Vejle Amt  
Vejprojektering  
Damhaven 12  
7100 Vejle

Dato  
9. december 2005

Journal nr.  
8.73.22-117 ✓

***Tilladelse til udledning af vejevand fra forlægning af Landevej 441,  
Vingstedvej***

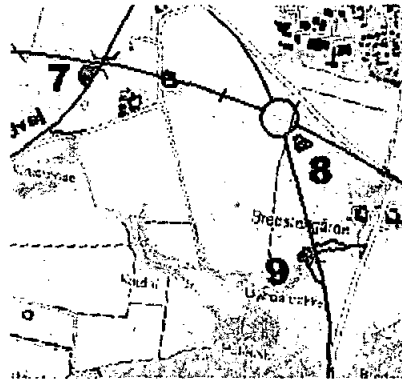
Forslaget til afvandingen af Vingstedvej er dimensioneret for en regnintensitet på 140 l/sek. pr. ha og en afløbskoefficient på 1,0 ved belagte arealer og 0,1 for græsarealer.

Der etableres fornødent bassin til reduktion af vejafvandingen. Bassinet er dimensioneret til en udledning svarende til 1 l/sek. pr. ha opland, dog minimum 3,0 l/sek., og således at der beregningsmæssigt kun vil finde overløb sted en gang hvert femte år,  $n \leq 0,2$ .

Tilladelsen er givet på betingelse af, at der etableres det i projektet beregnede permanente bassin inden der sker afledning af vejvand til recipienterne.

Bassinet skal etableres som et "naturligt" vandhul og som vådbassin, med minimum 10 m<sup>3</sup> vådvolumen under afløbet og gerne et tilsvarende volumen over afløbet. Det skal forsynes med sandfang, vandbremse og rist med en ristefstand på maksimalt 10 mm. Der skal være dykket afløb eller olieudskiller og afledningen må ikke indeholde olie eller spor efter olie.
